pour la réalisation de la première phase d'aménagement du
nœud A4/A35/Autoroute de Contournement Ouest de
Strasbourg

Procès-verbal de synthèse

Mémoire en réponse du maître d'ouvrage

Cartographie et surfaces impactées par les différentes variantes du nœud nord :

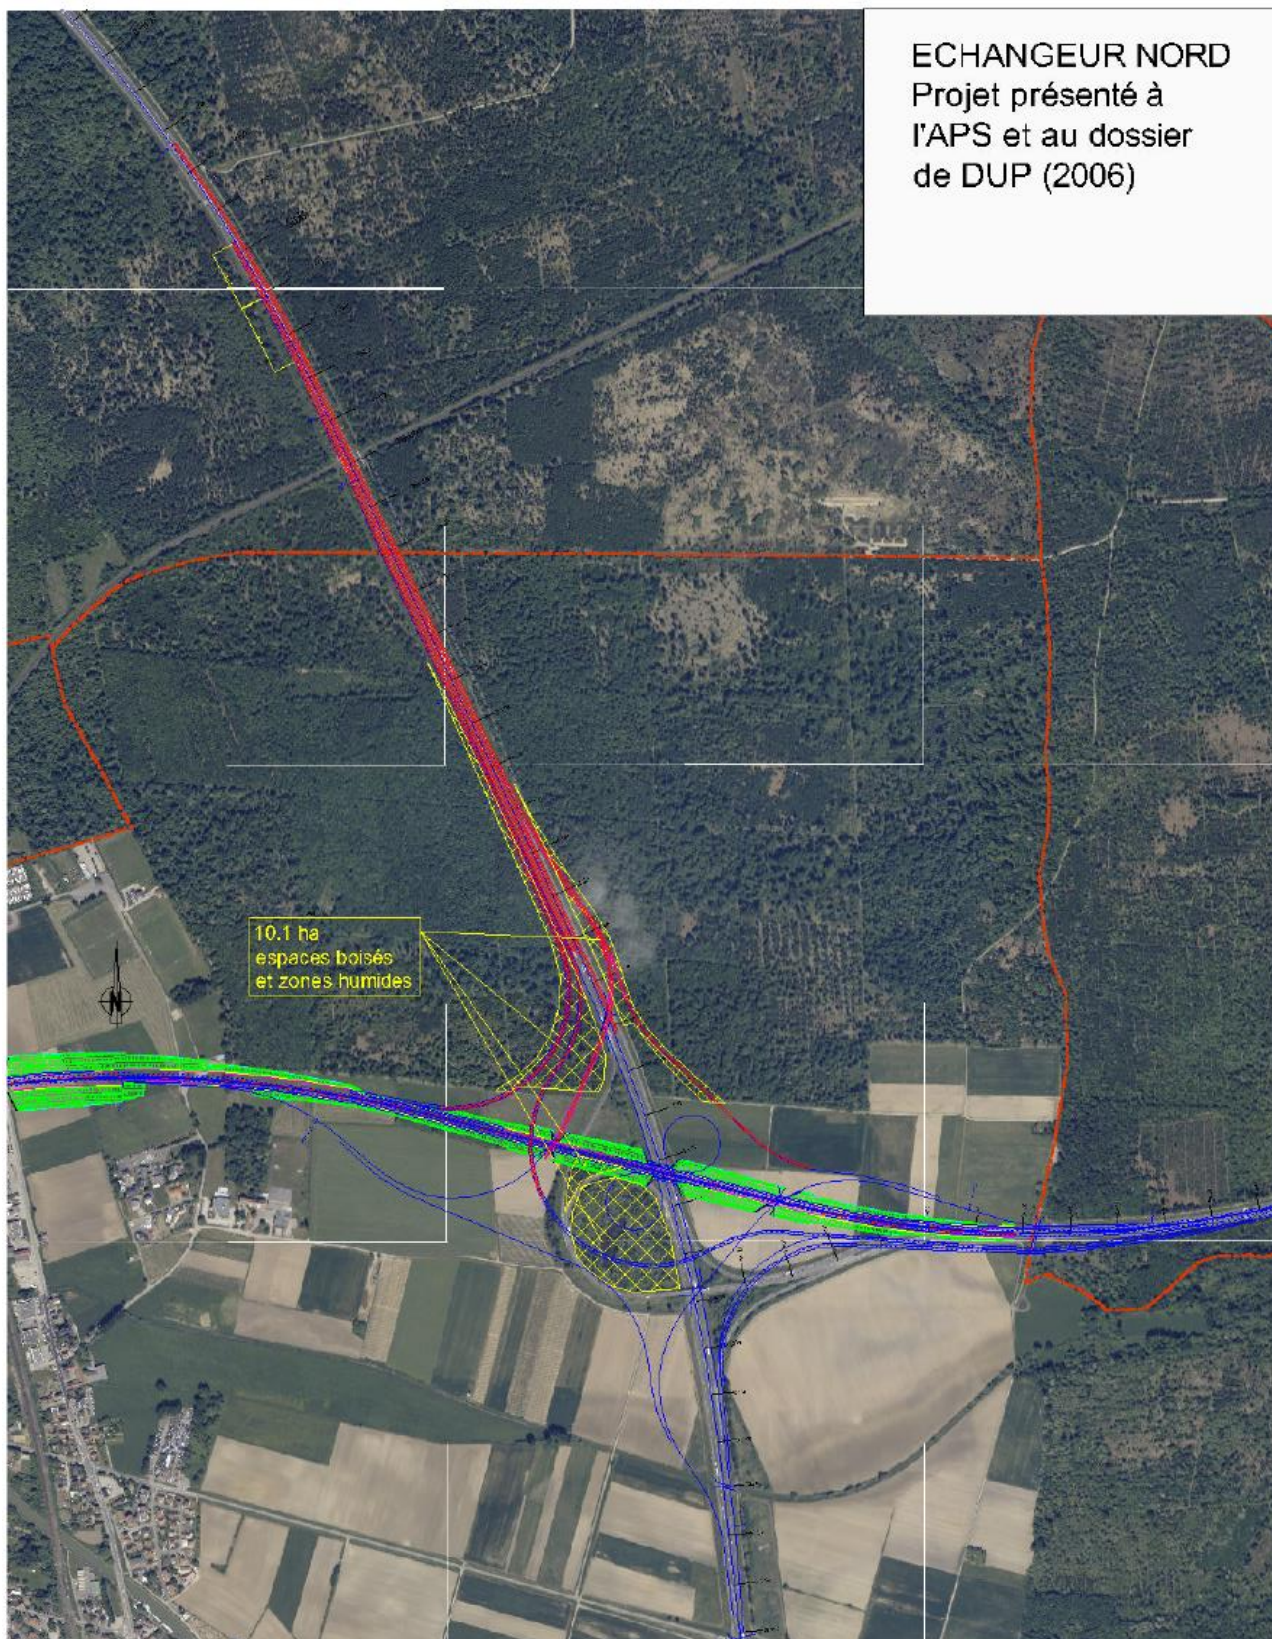
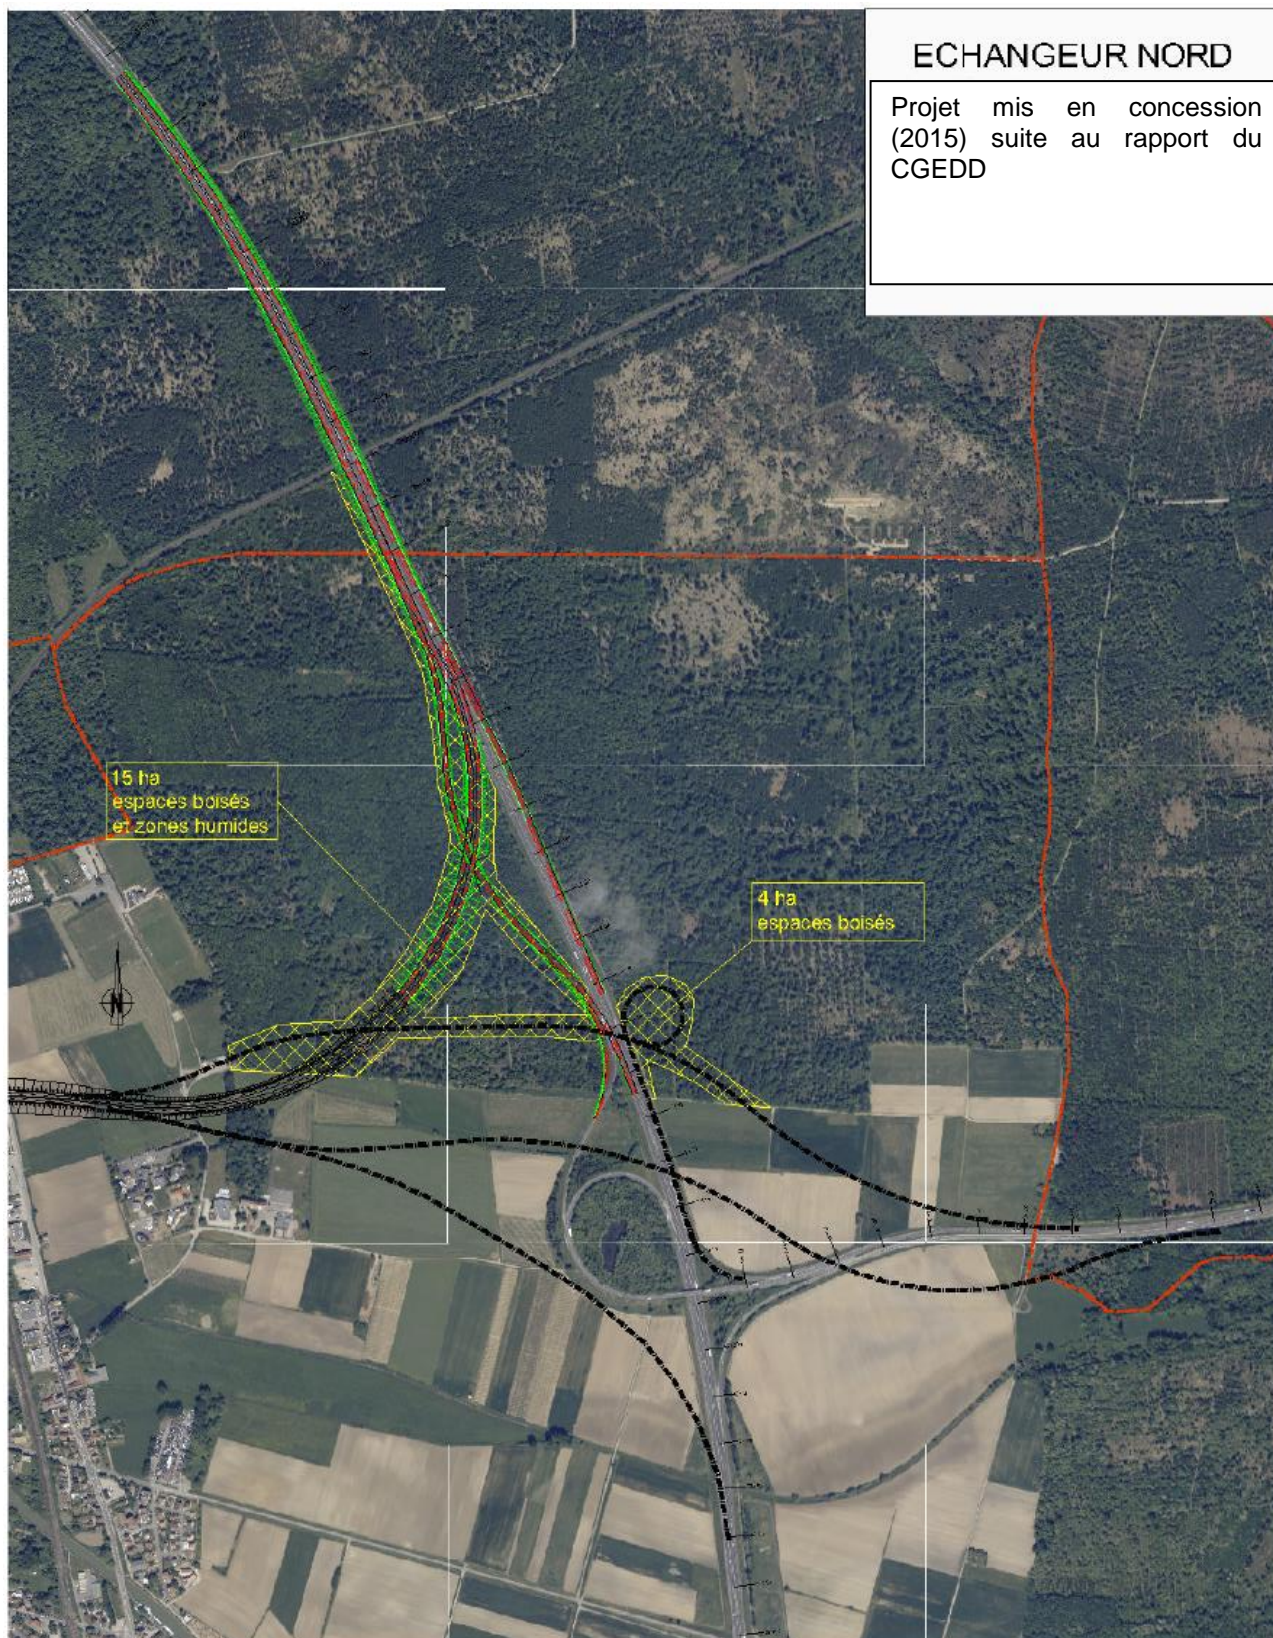
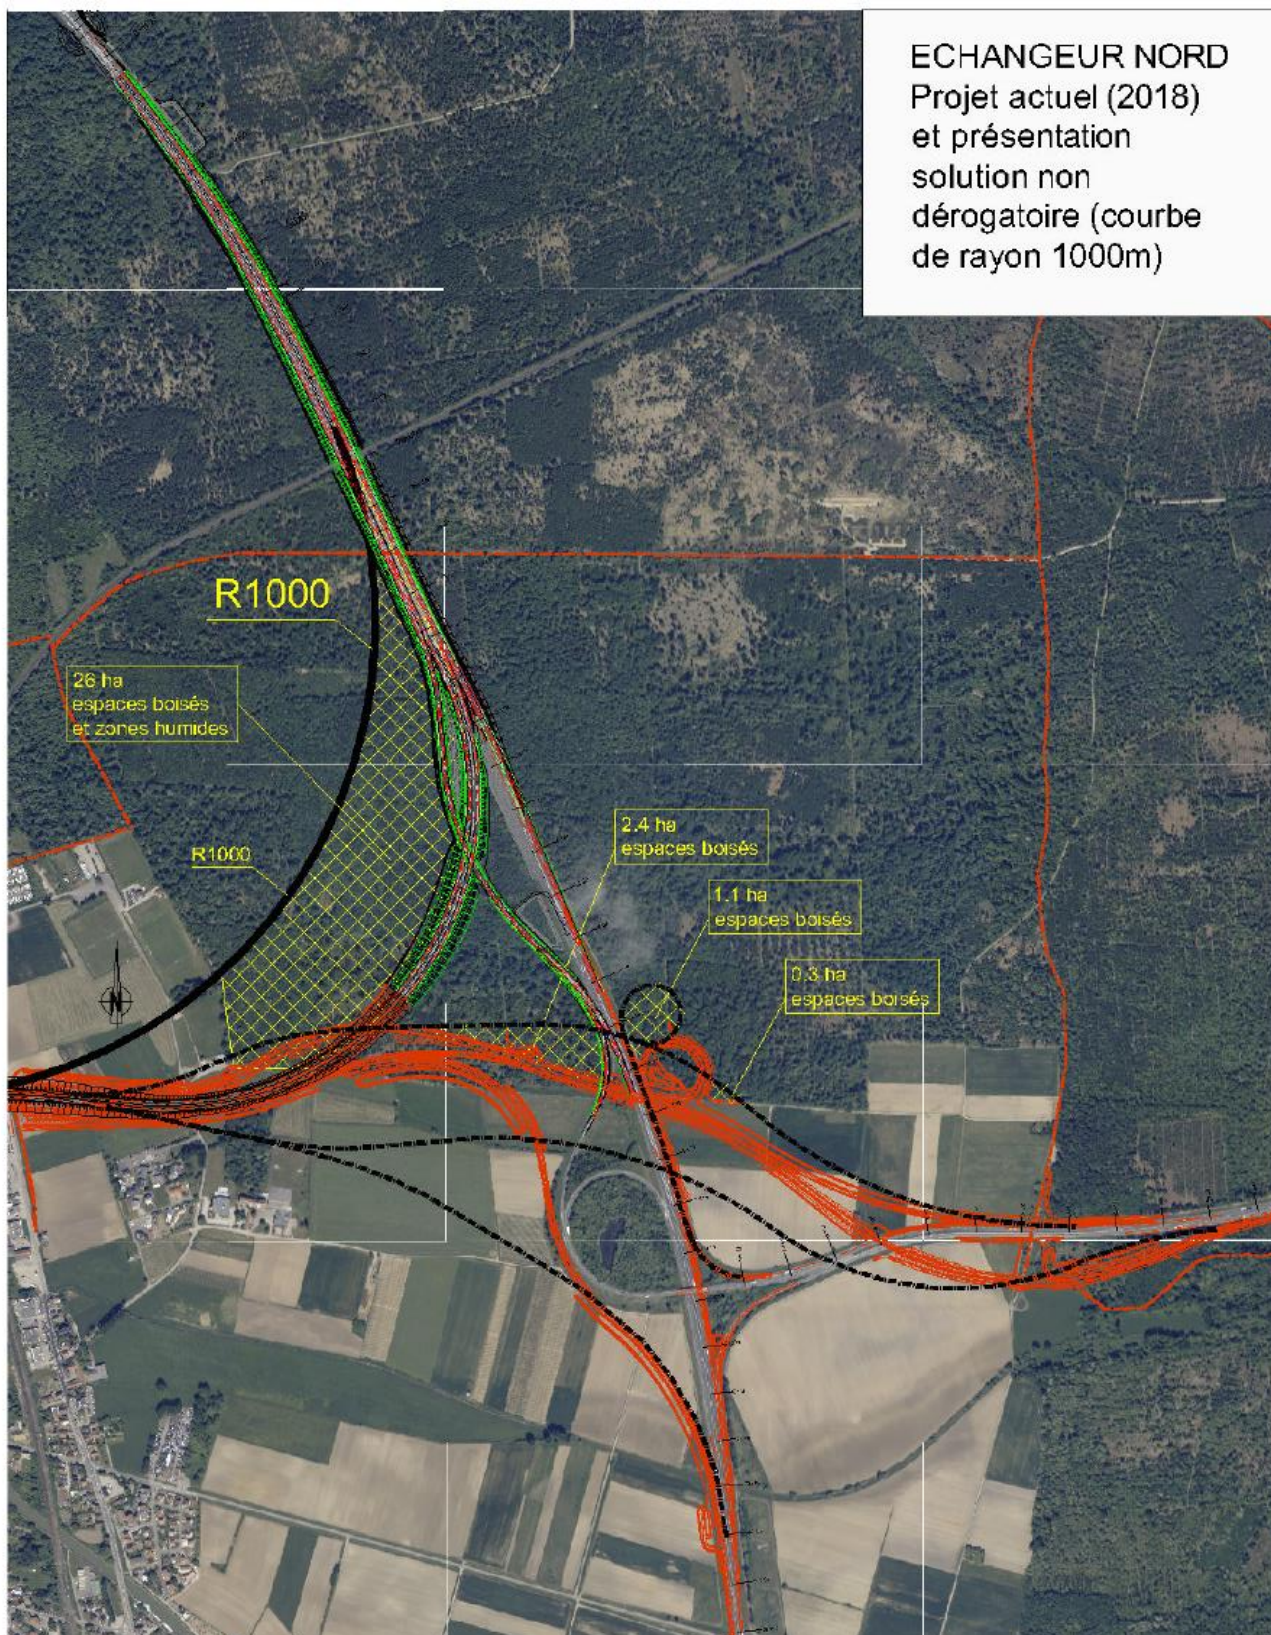
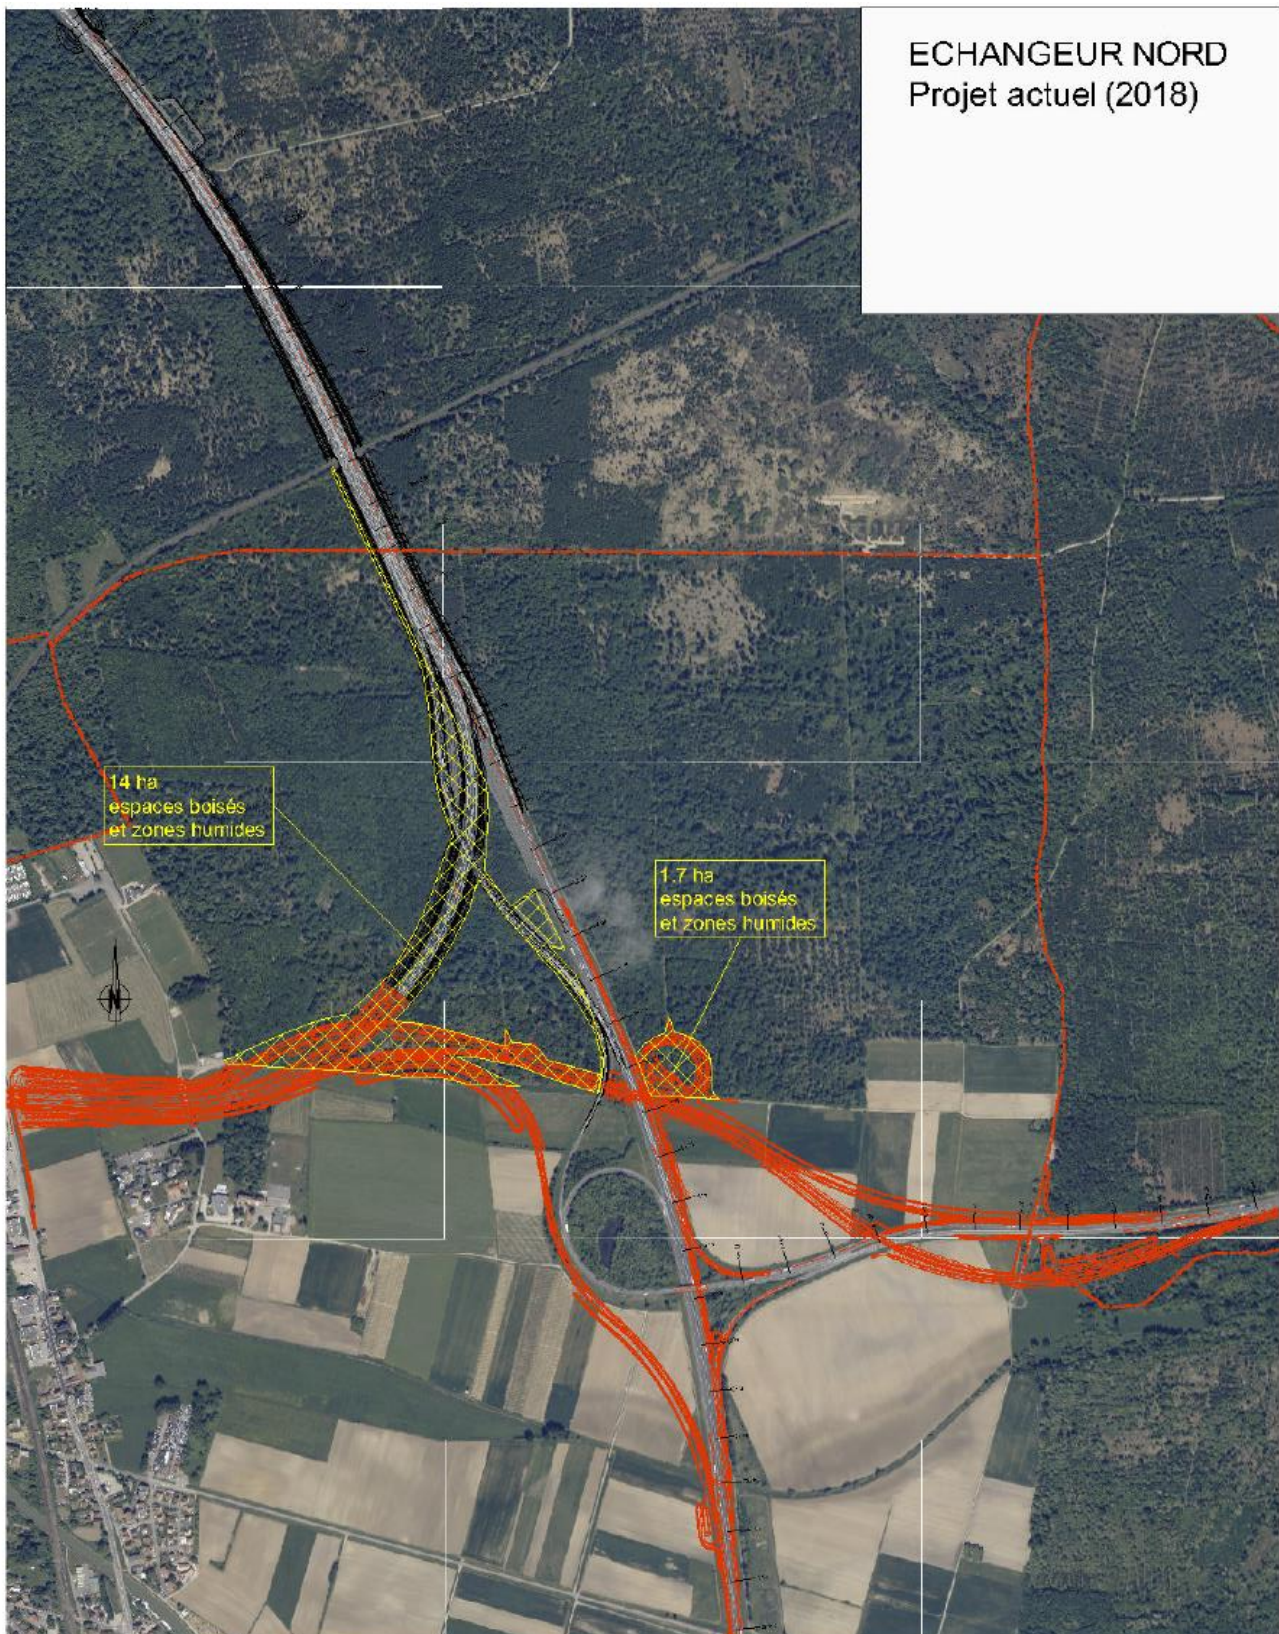
Nous souhaiterions disposer du plan initial avec une estimation de son impact en ha sur la forêt et les zones humides, ainsi qu'une synthèse de l'emprise sur la forêt et les zones humides des deux projets SANEF et ARCOS cumulés parce que nous ne comprenons pas plusieurs contributions qui parlent de 31 ha.

Enfin, la référence à 31 ha de zones humides impactées ne correspond pas à une donnée issue des études menées au titre de l'opération.
